島根原子力発電所1号炉 審査資料

DP-001改01

# 島根原子力発電所1号炉廃止措置計画変更認可申請書の変更概要

2024年1月  
中国電力株式会社

### 第2、第3段階の解体範囲

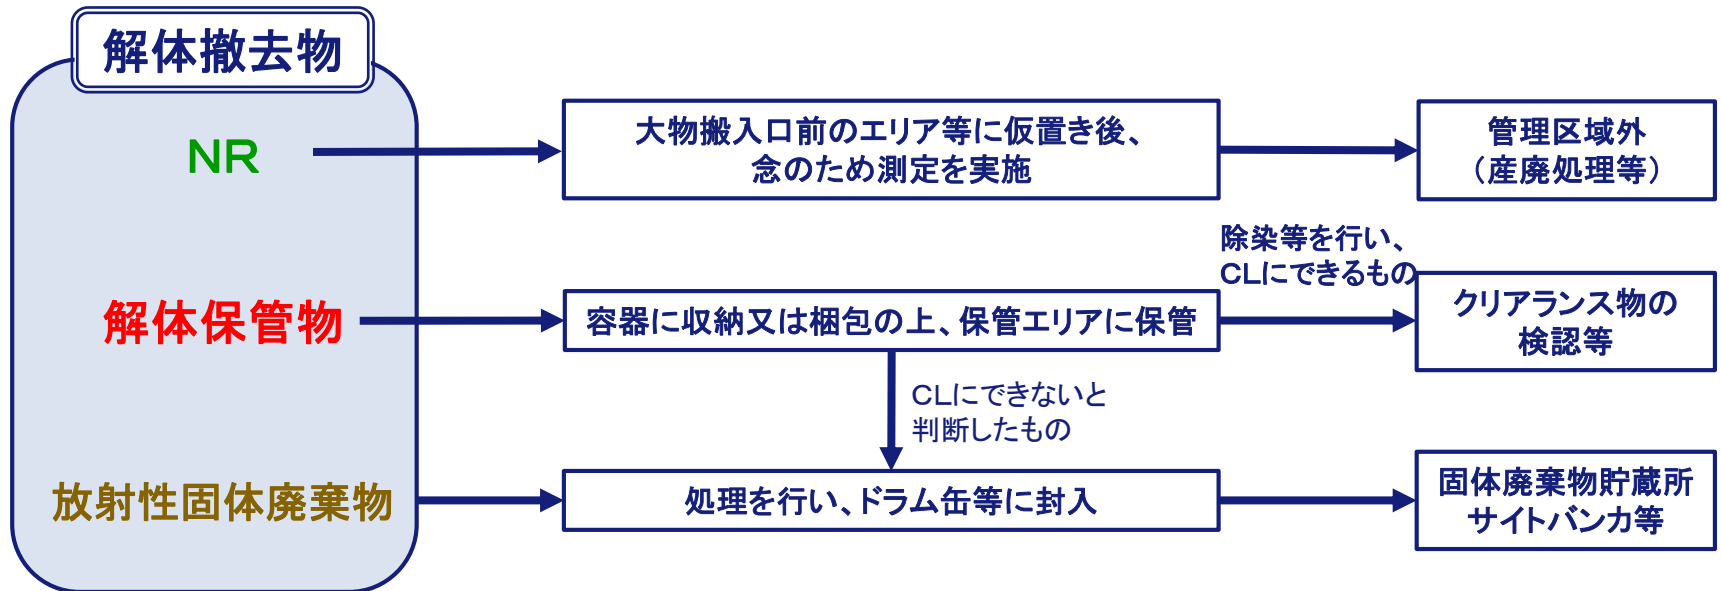
- ・第2段階から、供用を終了した設備のうち、管理区域内における**原子炉本体周辺設備の解体撤去工事に着手**する(下図参照)。
- ・放射能レベル区分に基づき、解体前に必要に応じて機器除染を実施したうえで、**放射性物質として扱う必要のないもの、放射性固体廃棄物の順に、放射能レベルの低いものから解体撤去することを基本**とする。
- ・解体撤去は、**熱的切断又は機械的切断**により行う。具体的な工法は、解体する機器の構造及び汚染状況、解体に使用する工具の使用条件等を考慮し選定する。

※使用済燃料の管理に必要な貯蔵施設や放射性廃棄物の処理、貯蔵に必要な廃棄施設等の性能維持施設は、第2段階以降にも必要な施設であり、解体撤去する範囲から除く。

解体撤去工事に伴い発生する粒子状放射性物質の大気中への移行フロー(イメージ)

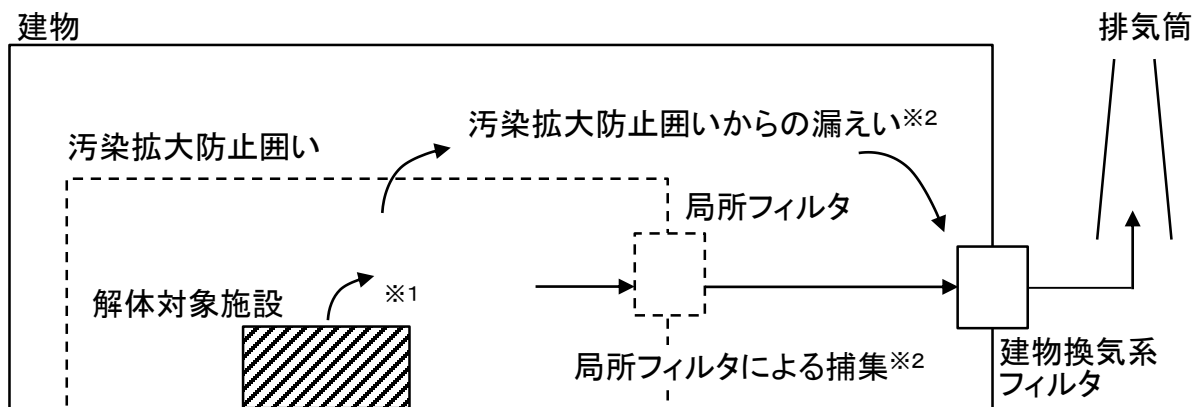
- ・第1段階中の施設の維持管理作業等に伴う被ばく線量の実績、第2段階の解体撤去工事等における人工数を想定し、作業場所の代表雰囲気線量当量率を乗じることにより評価した結果等から、**約3.0人・Svと評価した。**

- ・**環境への放射性物質の放出**に伴う周辺公衆の線量評価結果は、**約17 $\mu$ Sv/年(1~3号炉合算)**であり、線量目標値指針に示される**線量目標値年間50 $\mu$ Sv**を十分下回る。
- ・島根原子力発電所の原子炉施設からの**直接線量、スカイシャイン線量による空気カーマ**は、一般公衆線量評価に示される「**年間50 $\mu$ Gy程度**」を下回る。

※1: 被ばく評価においては、保守的な評価となるよう、切断時の放射性物質の飛散率が大きい熱的切断を選定し、すべての機器を熱的切断により解体するものとして評価。

※2: 原子炉本体周辺設備の解体撤去工事に伴う被ばく評価においては、汚染拡大防止囲い及び局所フィルタの効果は、考慮しない。

建物換気系フィルタの破損時における周辺公衆の被ばく線量評価イメージ

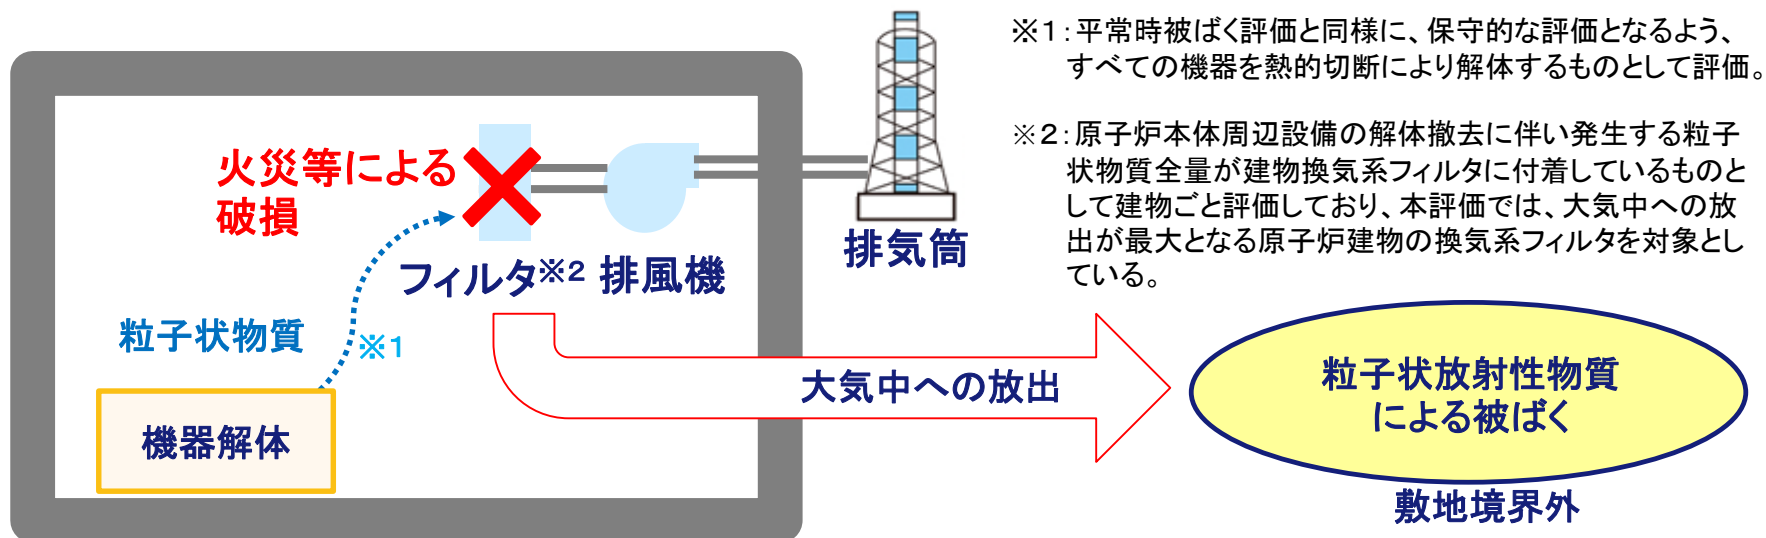
- ・第2段階中に実施する管理区域内での解体撤去作業から想定される最も公衆に与えるリスクが大きい事故事象を選定し、事故時の被ばく評価を実施。
- ・**建物換気系フィルタの破損**による敷地境界外における周辺公衆の受ける実効線量は約 $2.9 \times 10^{-2}$  mSvであり、本事故による周辺の公衆に与える**放射線被ばくのリスクは十分に小さい**。
- ・また、第1段階中に想定した「**燃料集合体の落下**」については使用済燃料を搬出するまでの期間、引き続き事故事象として想定。解体工事準備期間中の事故時の評価において示したとおり、周辺公衆に与える**放射線被ばくのリスクは十分に小さい**。

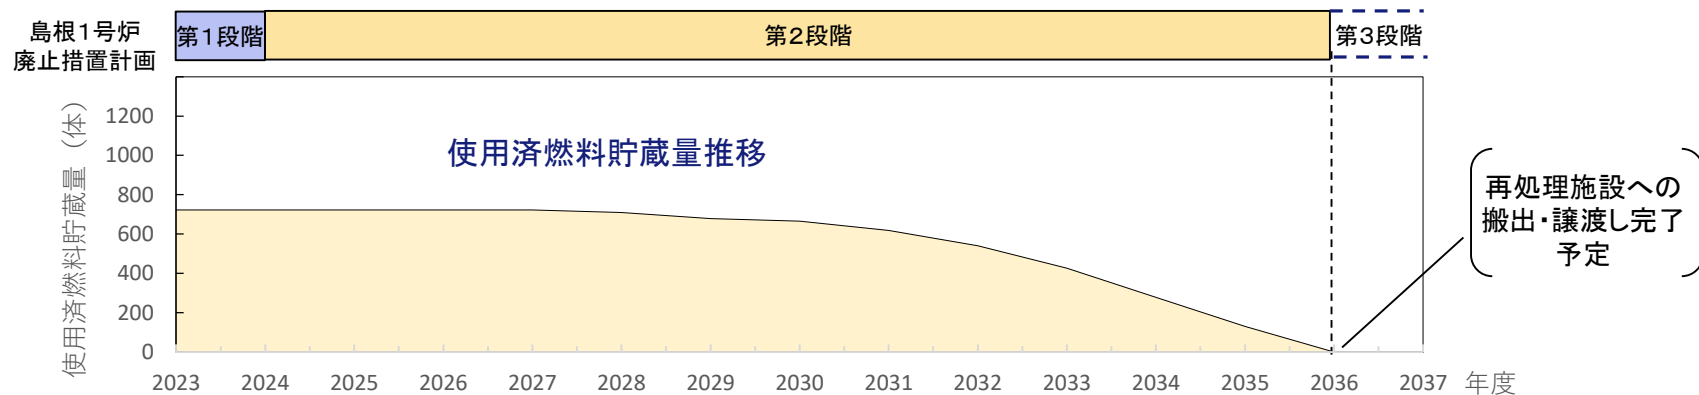
- 使用済燃料の搬出及び譲渡し計画等の見直しのため、第2段階の終了時期を2029年度から2035年度に変更する。

- 島根1号炉の使用済燃料貯蔵量推移のイメージを以下の条件で算出した。  
(条件)

- ✓ 1号炉使用済燃料は、1号炉から直接再処理施設へ搬出すると想定
- ✓ 再処理施設は、再処理事業者の計画に基づき、2024年度竣工の後、再処理可能量を順次引き上げ、2031年度に年間の最大再処理能力である800tU<sub>pr</sub>に達するものとする
- ✓ 当社からの使用済燃料の搬出は、2027年度から行うこととし、年間再処理量の3%程度を搬出できるものと仮定し、2031年度以降は年間148体を搬出できるものと想定

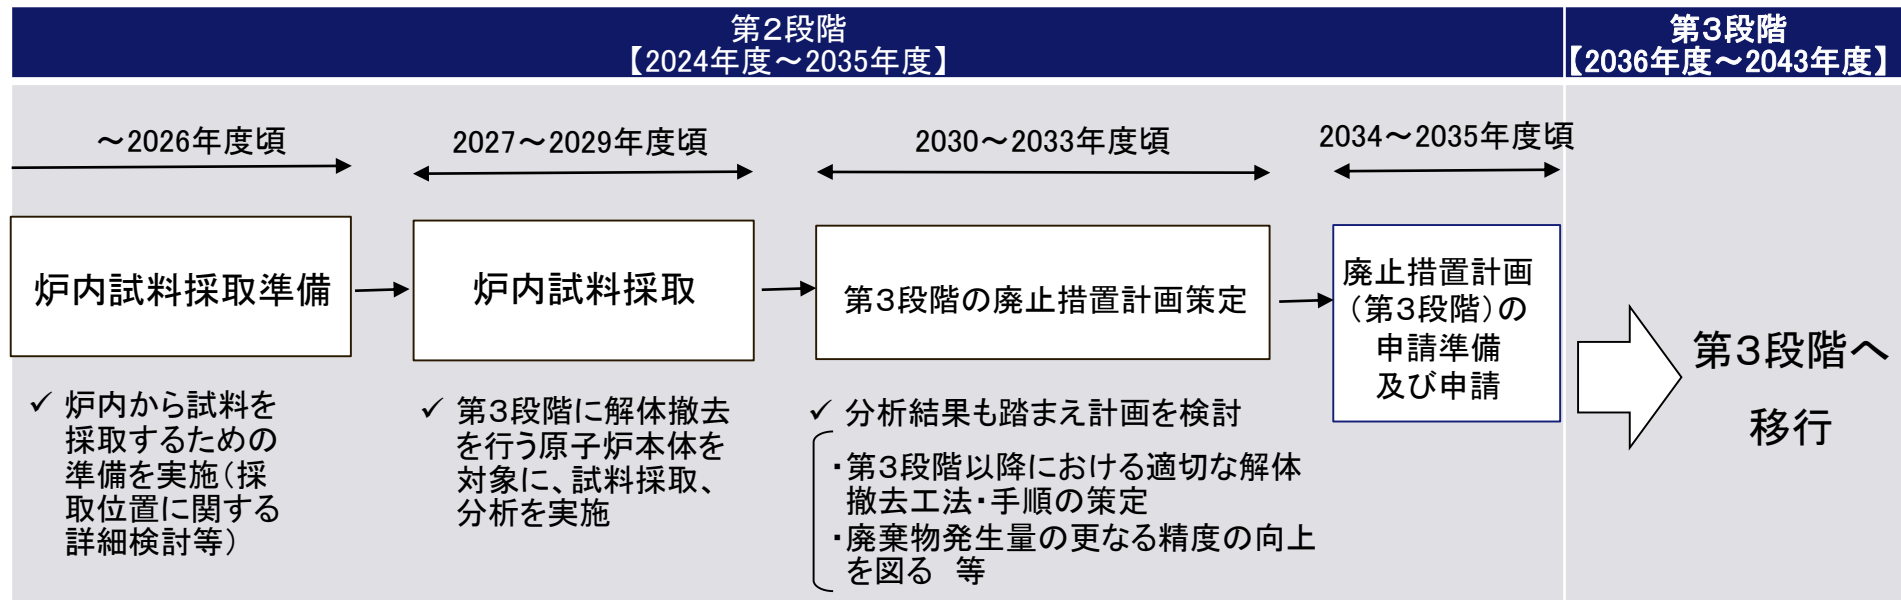
- 原子炉周りの放射能濃度の評価は、第1段階において放射化計算により実施しているが、第3段階に発生するL1、L2廃棄物に係る具体的な処分計画の検討における実効性を高めるために必要と考え、炉内試料採取の実施に向けた検討を進めてきたところ。
- その結果、第2段階中に実施できる見込みが立ったことから、第3段階に解体撤去を行う原子炉本体を対象に、新たに炉内試料の採取による汚染状況の調査を実施する。

⇒これにより、第3段階以降における適切な解体撤去工法・手順の策定、廃棄物発生量の評価精度のさらなる向上を図る。

以下に第3段階へ移行するまでの概略工程を示す。

工程効率化のイメージ

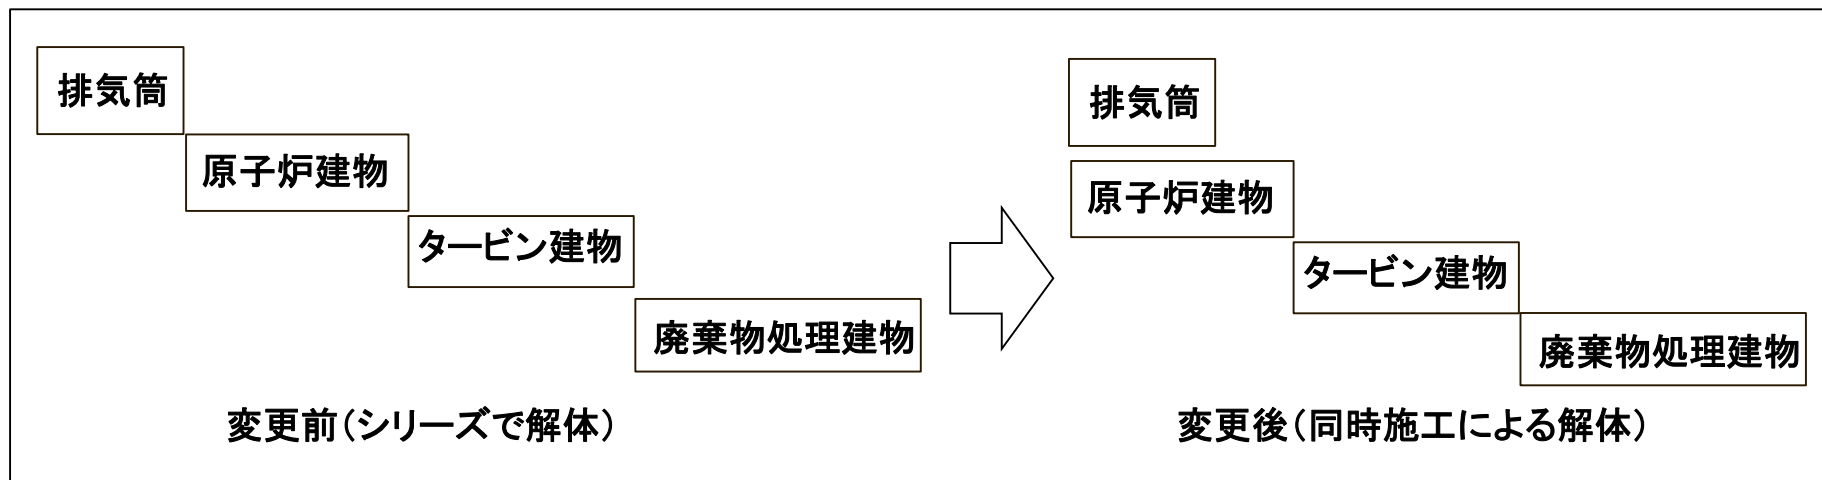
- 第4段階に行う建物解体については、順次施工予定としていたが、複数の解体工事を同時施工とすること等で現行工程から2年短縮(工程を効率化)させる。
